議案第 82 号

常磐線北小金・南柏間名都借跨線橋の道路拡幅改良工事の施行の
委託に関する協定の変更について

常磐線北小金・南柏間名都借跨線橋の道路拡幅改良工事 の施行の委託に関する協定の変更概要

（2）工期の延長

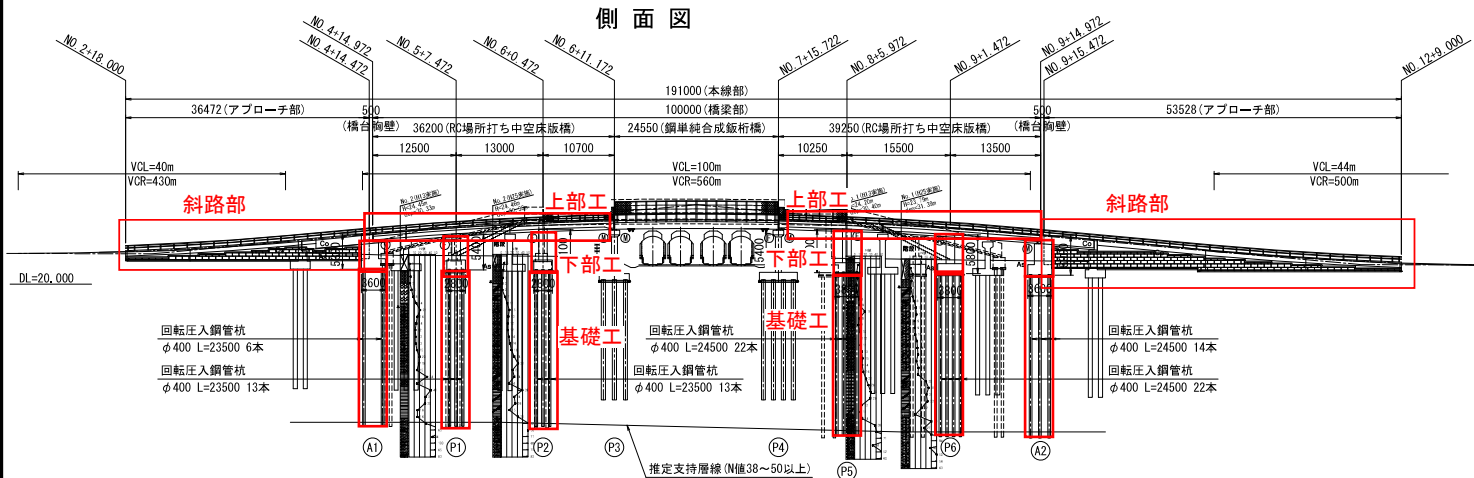
工期末を令和 5 年 7 月 31 日から令和 10 年 3 月 31 日に延長する。

名都借跨線橋一般図

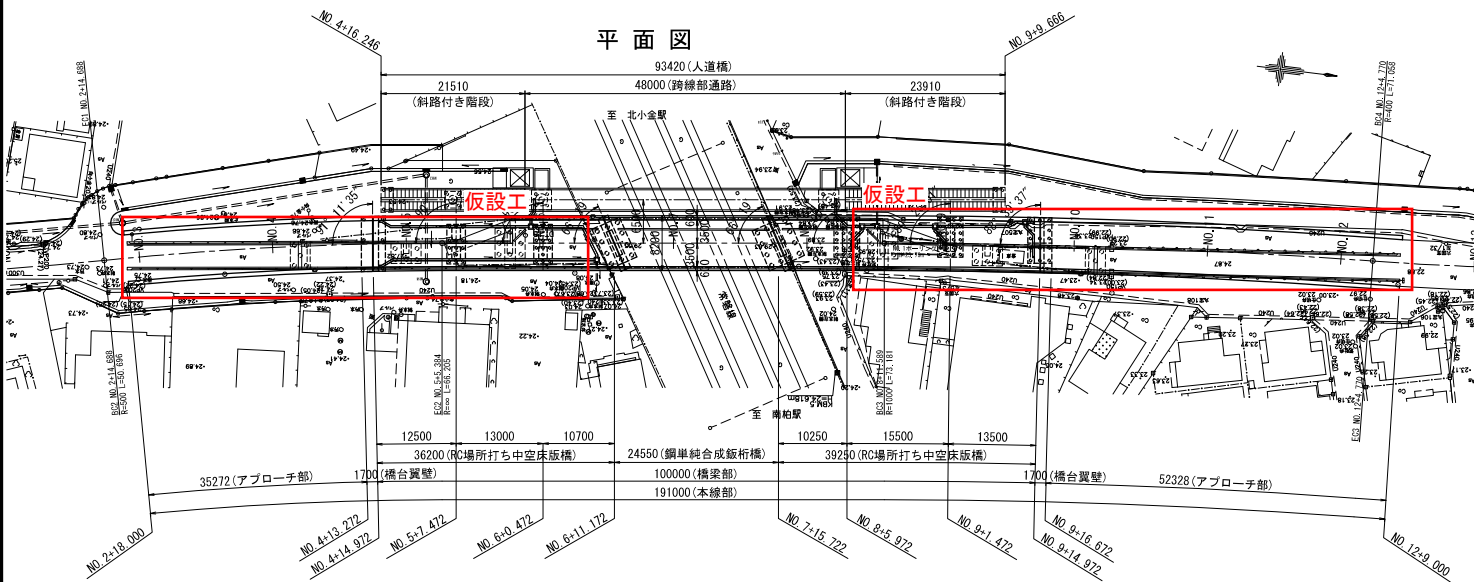
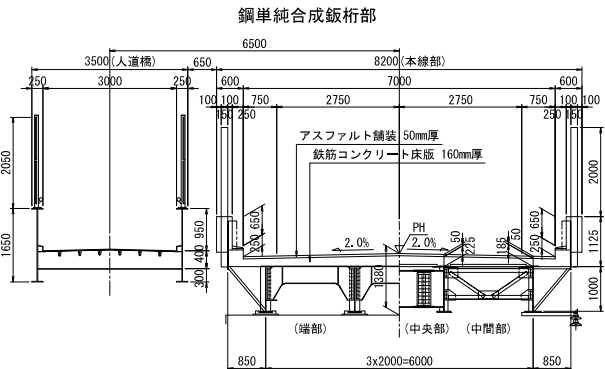
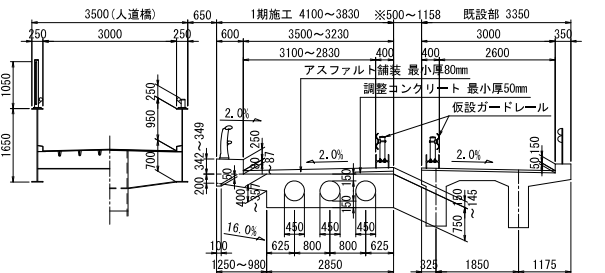
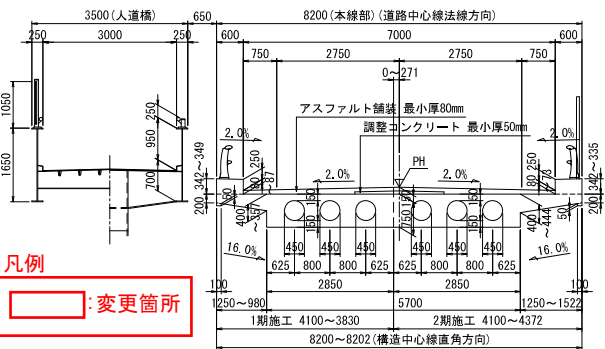
地盤調査により現況の車道斜路部の基礎部に障害物があると判明したため、当該障害物を撤去し、新設車道の斜路の基礎構造等を変更するほか、周辺交通への影響を配慮し、施工手順を変更するなど、所要の変更を行うため、工期の延長及び委託費の増額を行う。

変更箇所
